国総施第31号  
国総建第43号  
国総振第40号  
平成17年6月9日

リコールの届け出に伴う建設機械の事故防止について（4月・5月分）

## 建設機械に係わるリコール届出一覧 (期間:平成17年4月、5月分)

# 改善箇所説明図

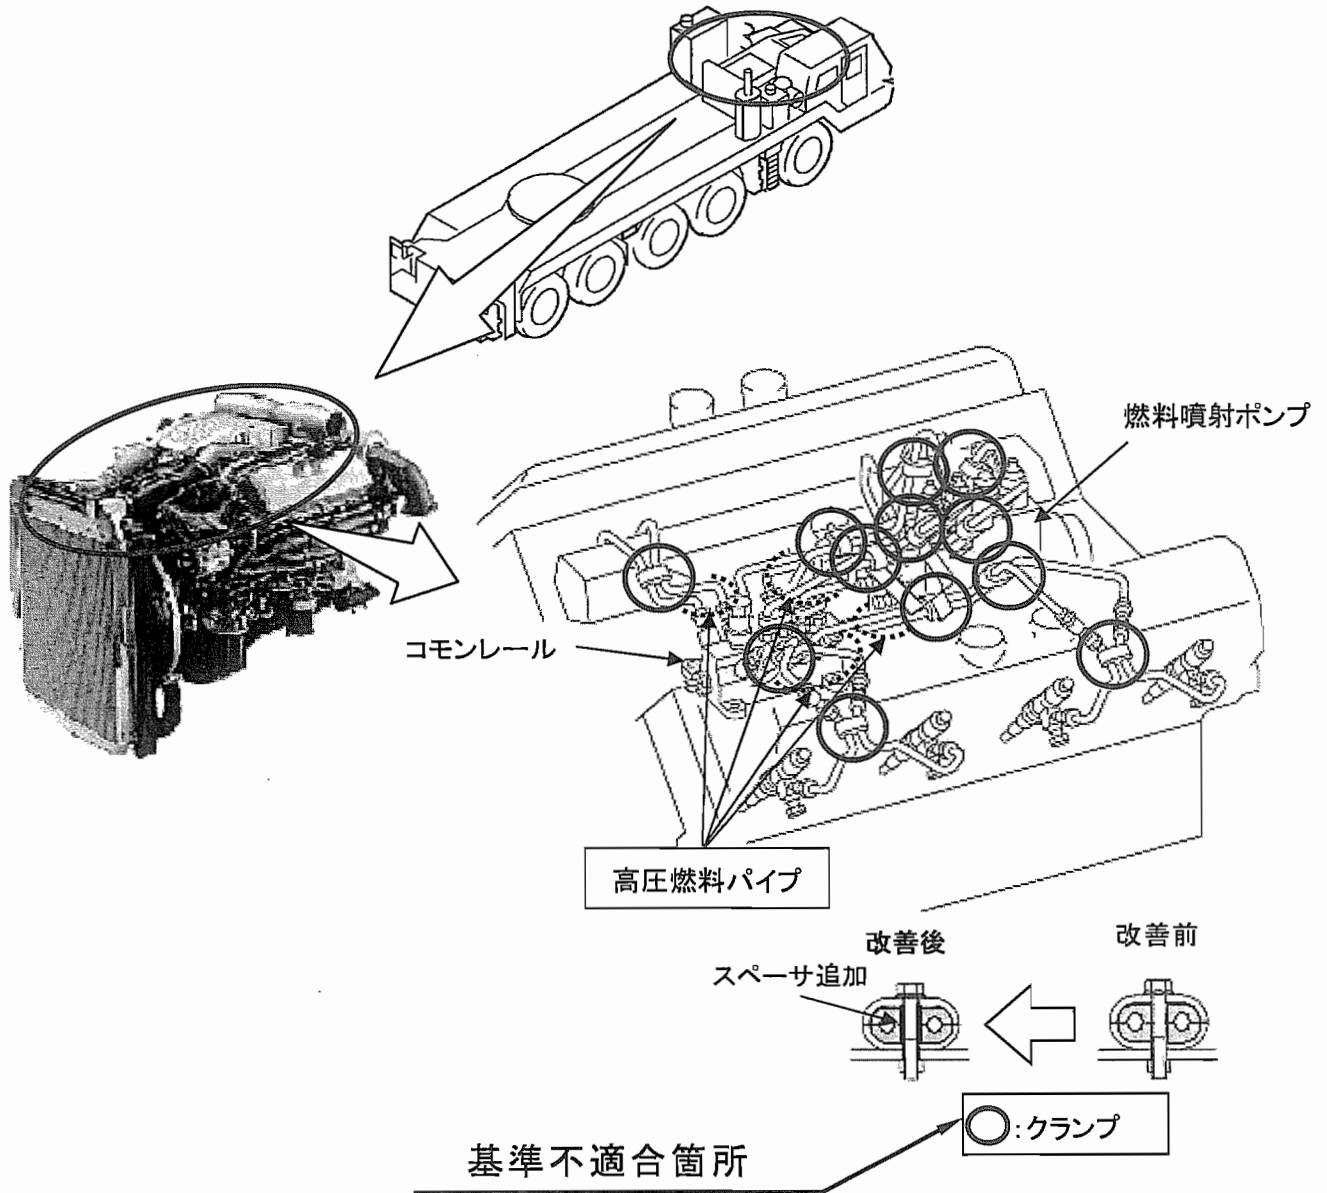
燃料噴射装置の高圧燃料パイプを締付けるクランプの構造が不適切なため、エンジン振動によりクランプボルトが緩み、当該クランプが脱落することがある。  
 そのため、そのままの状態で使用を続けると、高圧燃料パイプに亀裂が生じ、燃料が漏れ、最悪の場合、エンジン停止、再始動不能に至るおそれがある。

全車両、当該クランプを対策品と交換する。併せて高圧燃料パイプを交換する。

# 改善箇所説明図

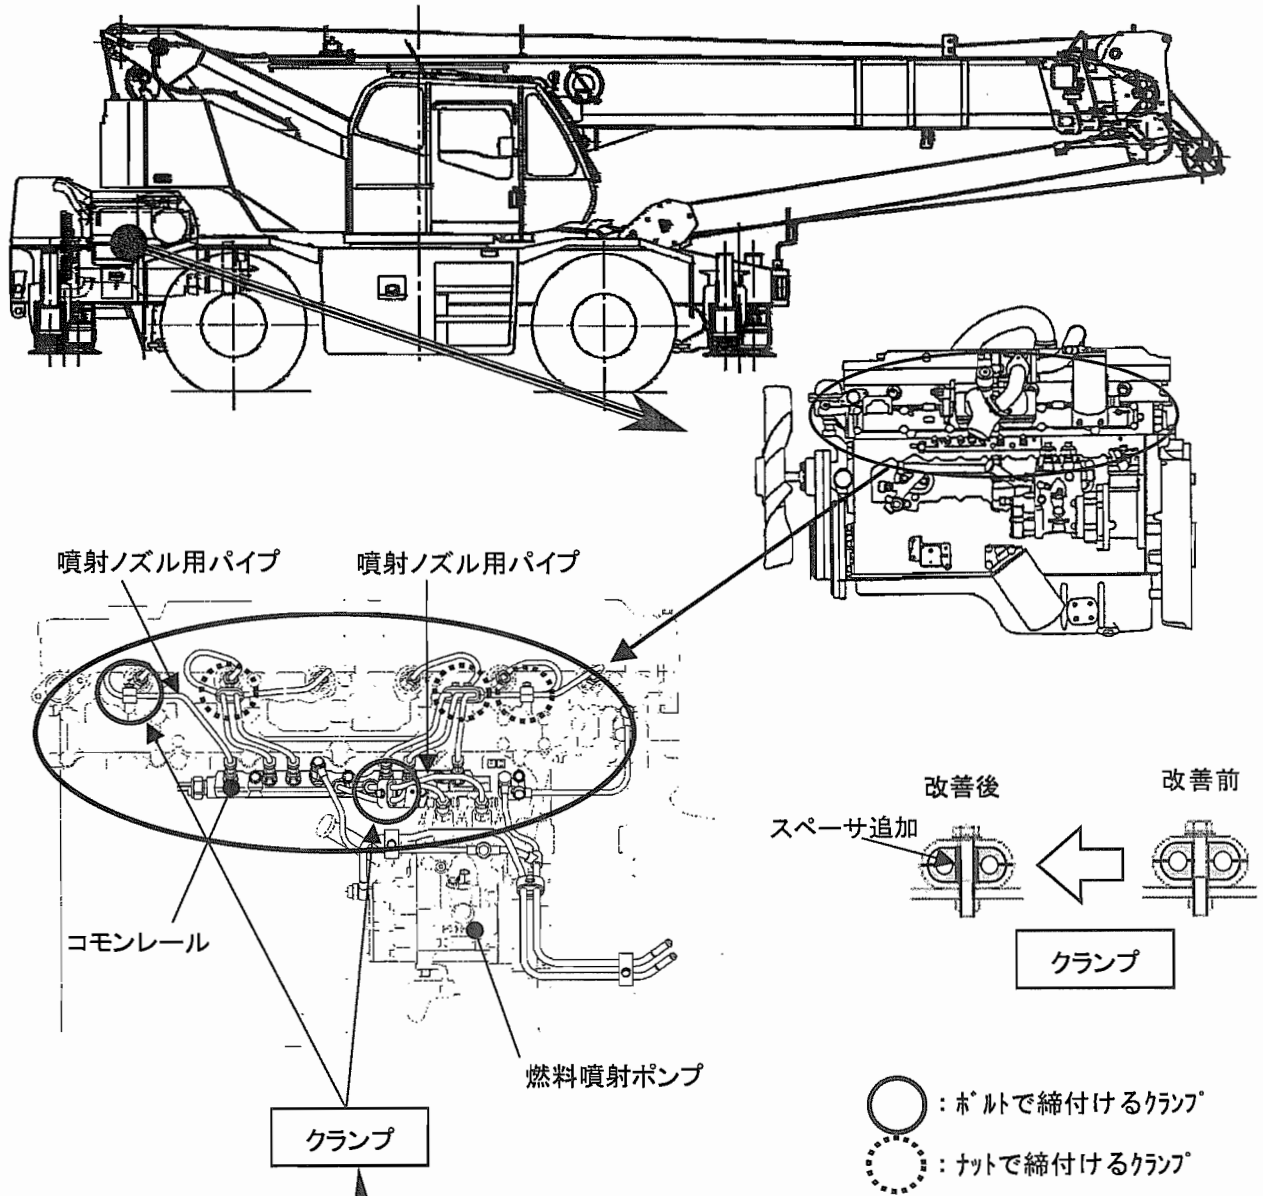
燃料噴射装置の燃料パイプを固定するクランプの構造が不適切なため、エンジン振動によりクランプボルトが緩み、当該クランプが脱落することがある。そのため、そのまま使用を続けると、燃料パイプに亀裂が生じ、燃料が漏れ、最悪の場合、エンジン停止、再始動不能に至るおそれがある。

全車両、ボルトで締付ける当該クランプについては対策品と交換し、ナットで締付ける当該クランプについては植え込みボルトのネジ面に接着剤を塗布し、ともに規定トルクで締付ける。  
また、整備時の注意事項を記載した注意銘板をエンジン上面へ貼り付ける。

# 改善箇所説明図

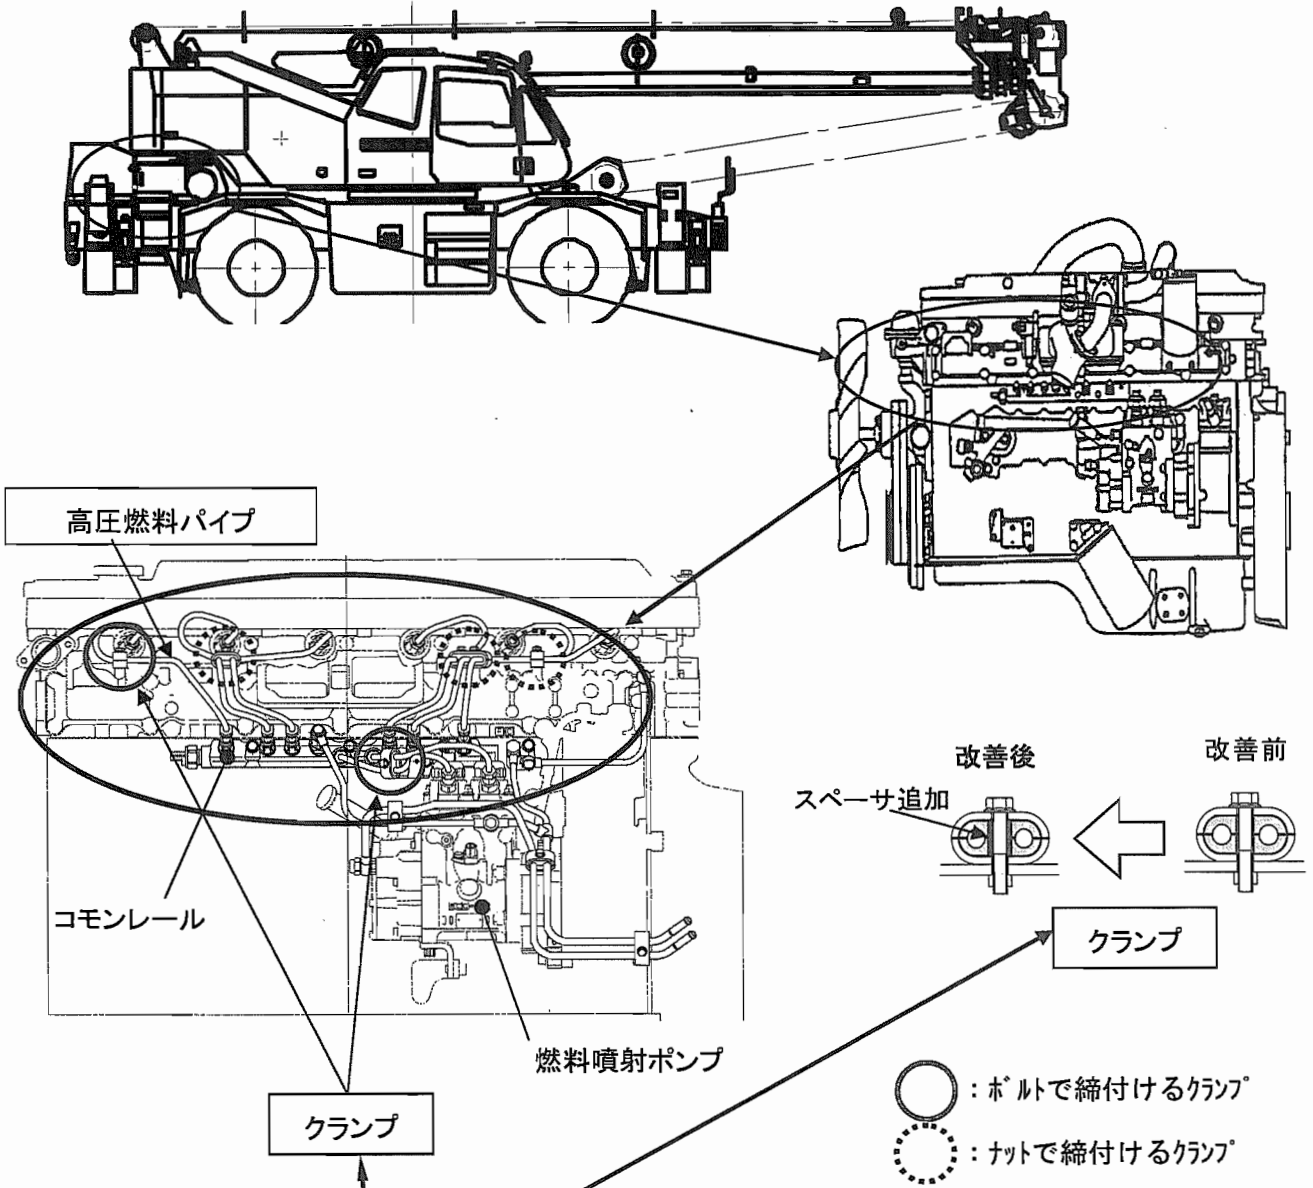
燃料噴射装置の高圧燃料パイプを固定するクランプの構造が不適切なため、エンジン振動によりクランプボルトが緩み、当該クランプが脱落することがある。そのため、そのまま使用を続けると、高圧燃料パイプに亀裂が生じ、燃料が漏れ、最悪の場合、エンジン停止、再始動不能に至るおそれがある。

全車両、ボルトで締付けるクランプについては対策品と交換し、ナットで締付けるクランプについては植え込みボルトのネジ面に接着剤を塗布し、規定トルクで締付ける。なお、当該クランプが脱落したもの、又は燃料漏れがあるものは当該パイプを新品と交換する。

又、整備時の注意事項を記載した注意銘板をエンジン上面へ貼り付ける。

## 改善箇所説明図 ①

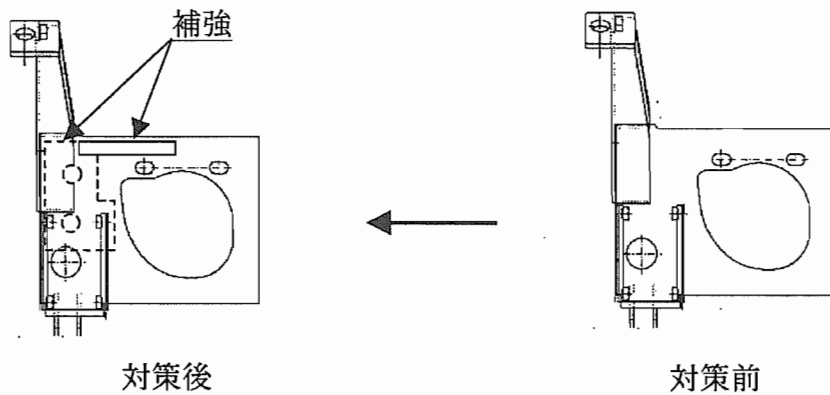
エアコン用コンプレッサにおいて、テンションプーリサポートの取付けが不適切なため、テンションプーリが駆動ベルトに対して傾いて取付けられ、振動が増大するものがある。そのため、当該サポートの取付けボルトが緩み、サポートに亀裂が発生し、最悪の場合、テンションプーリ及び駆動ベルトが脱落して、他の交通の安全を妨げるおそれがある。

全車両、当該サポート及びテンションプーリを点検し、取付け不良のものは修正を行う。また、当該サポートに補強を追加する。

## 改善箇所説明図 ②

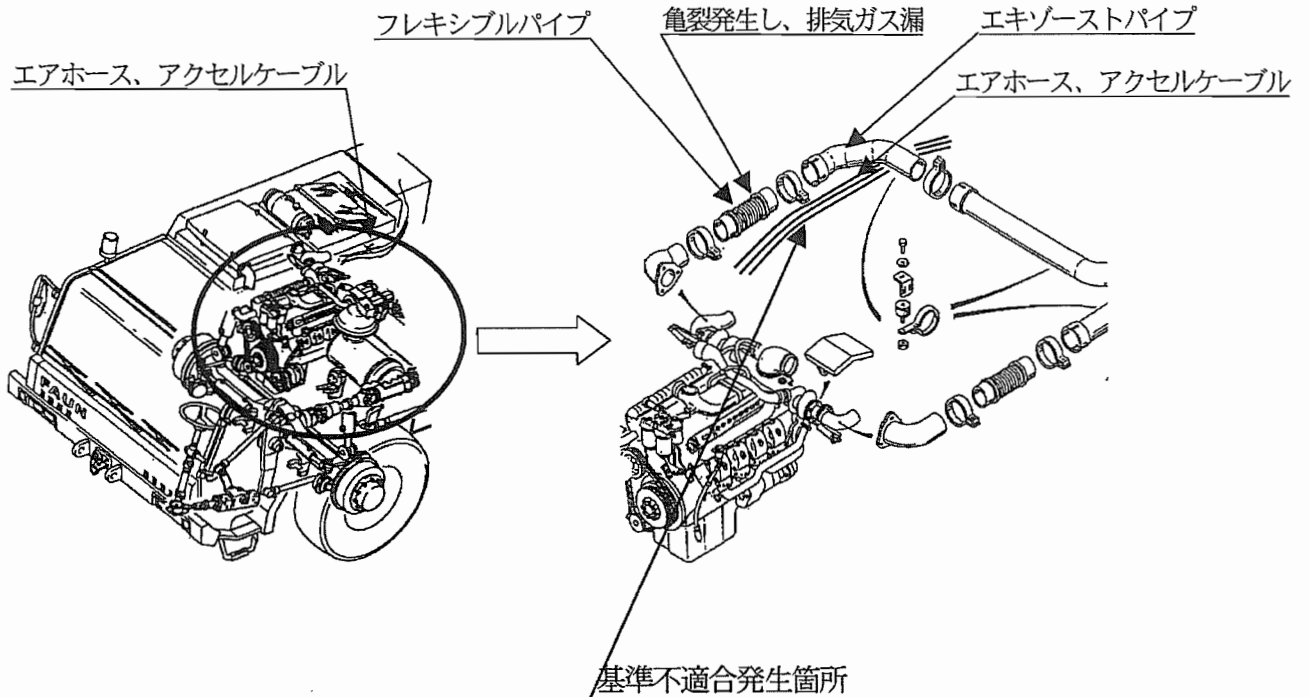
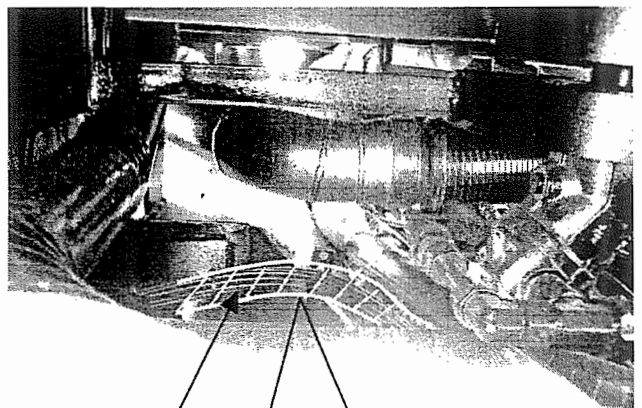
排気ブレーキ用エアホース、アクセルケーブルとエキゾーストパイプとの隙間が不足しているため、エキゾーストパイプの熱により当該ホース又は当該ケーブルの保護材が溶損するものがある。そのため、そのまま使用を続けると、当該ホース又はケーブルが損傷し、最悪の場合、排気ブレーキが効かなくなったり、アクセル操作が出来なくなるおそれがある。なお、エキゾーストパイプに亀裂が生じると溶損が早まる場合がある。

全車両、エアホースおよびアクセルケーブルとエキゾーストパイプとの隙間が少ない個所に断熱材にて保護する。また、保護材を点検し、溶損している場合は、新品と交換する。さらに、エキゾーストパイプの亀裂、取付け状態を点検し、損傷がある場合は新品に交換する。

ホース、ケーブルを断熱材にて保護をする

### 改善箇所説明図 ③

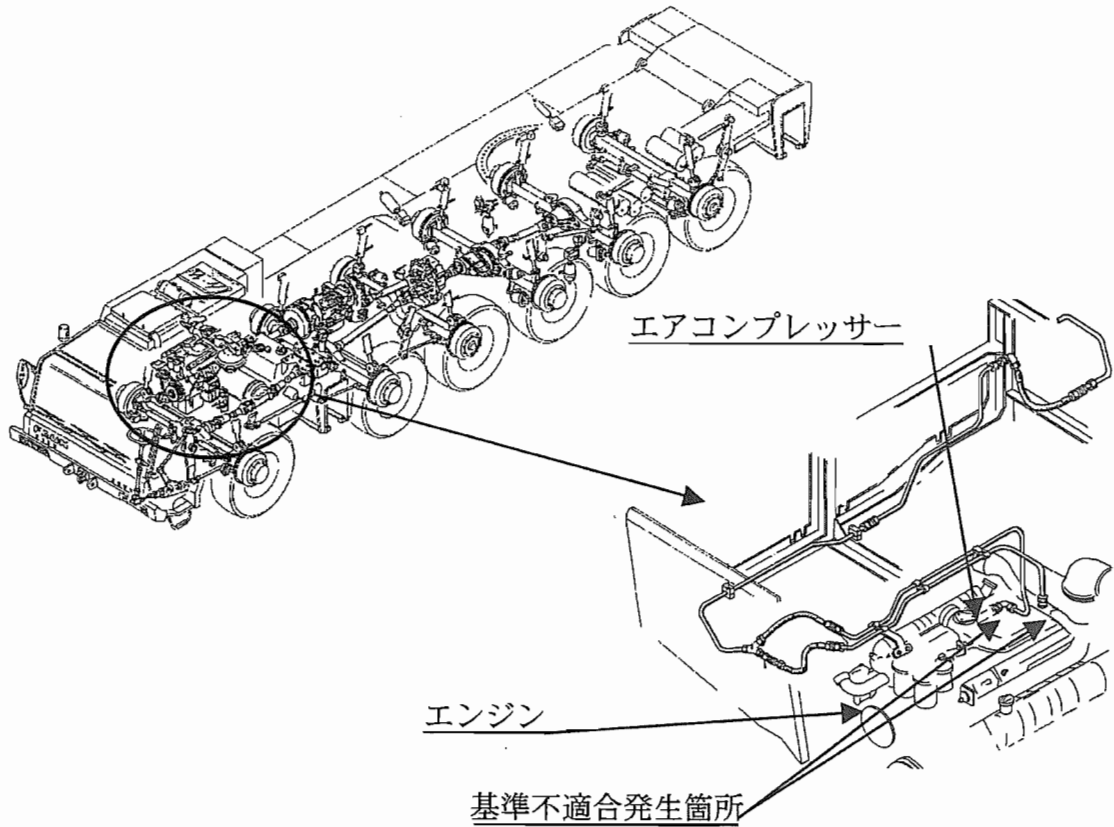
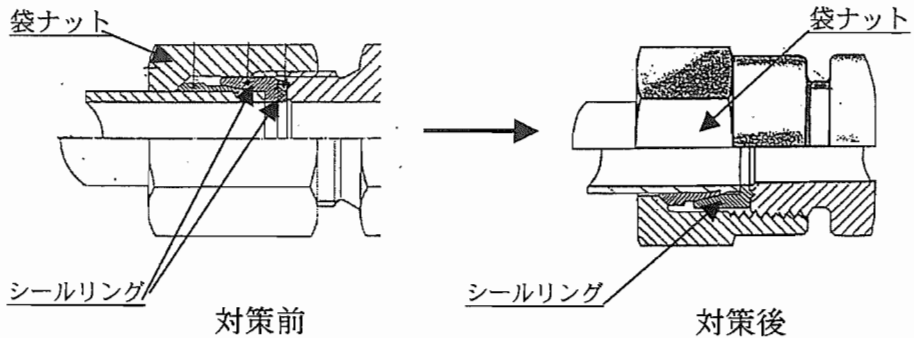
コンプレッサ出口部の配管ジョイントに使用しているシールリングの材質が不適切なため、エンジンの振動等により袋ナットが緩むものがある。そのため、エアが漏れエア圧が低下すると、パーキングブレーキが効いた状態となり、走行出来なくなるおそれがある。

全車両、ジョイント部のシールリングを対策品に交換する。

## 改善箇所説明図 ④

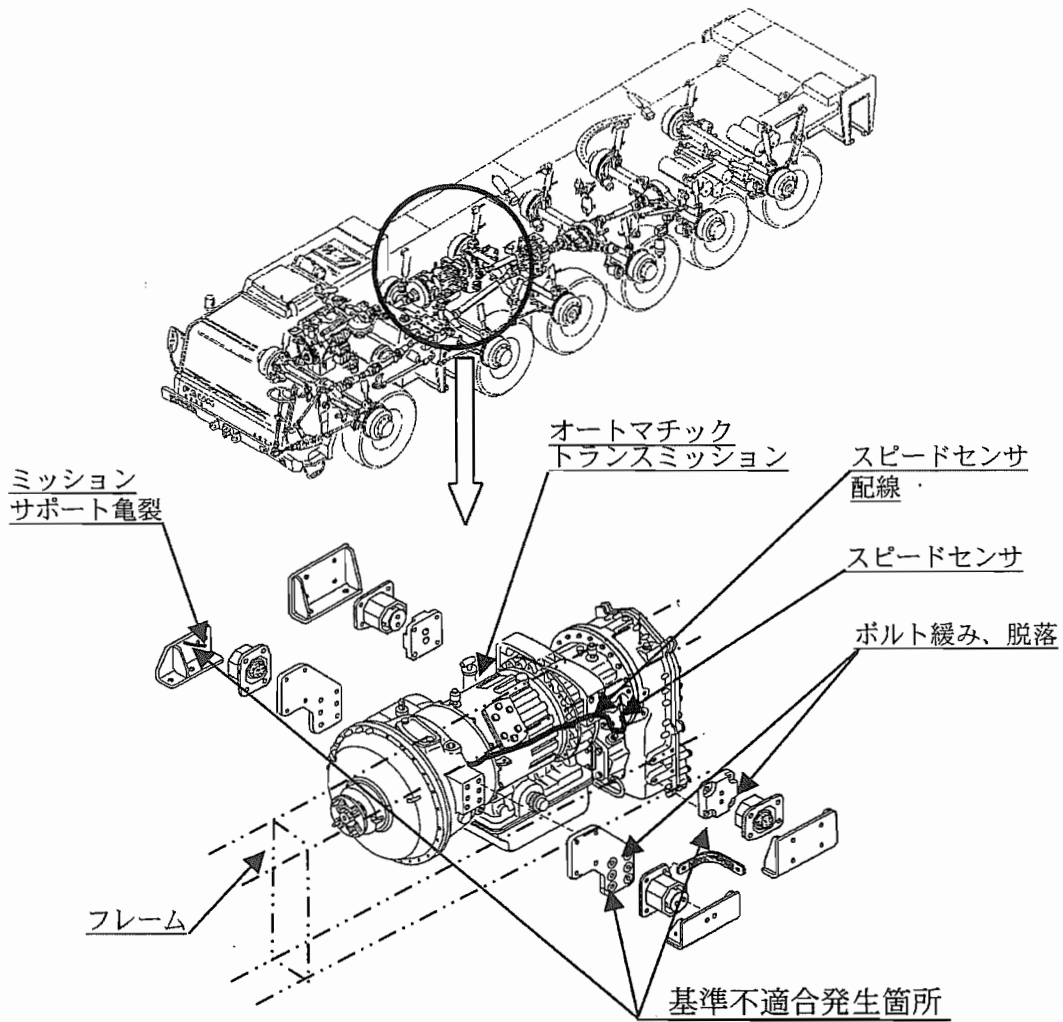
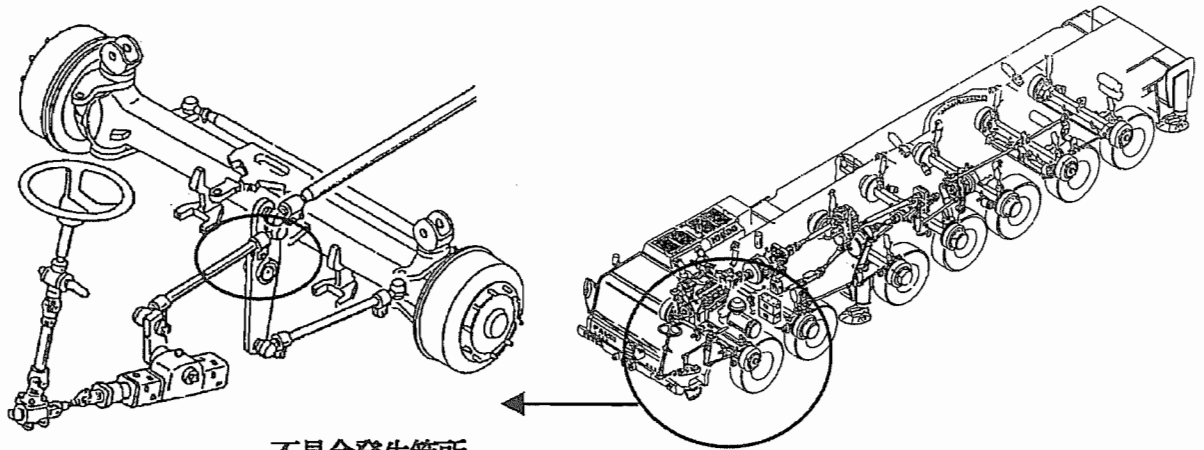
オートマチックトランスミッション取付けボルトの締め付けトルクが不足しているため、ボルトが緩んでトランスミッションがずれて、スピードセンサの配線がフレームとの間に挟まれるものがある。そのため、スピードセンサの配線が損傷し、最悪の場合、スピードメータが作動不良となり、自動変速ができなくなるおそれがある。

全車両、当該ボルトを点検し、緩みがある場合は規定トルクで締め付ける。また、ミッションマウントサポート及びスピードセンサを点検し、損傷がある場合は新品に交換する。

改善箇所説明図 ⑤

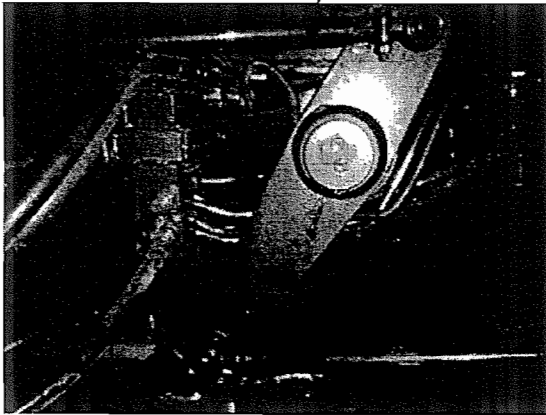
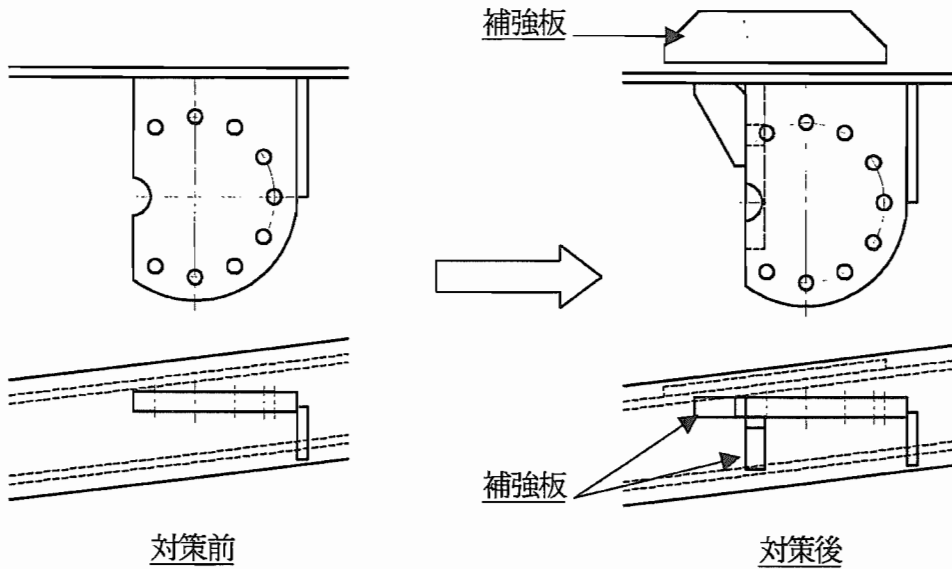
ステアリングレバー支点部サポートの取付部の強度が不足しているため、作業場において、クレーン作業装置の旋回体のみを取付けた状態でステアリング操作を行うと、当該部に亀裂が生じ、その後のステアリング操作時に追従性が悪くなるおそれがある。

全車両、ステアリングレバー支点部サポートの取付け部に補強板を追加する。
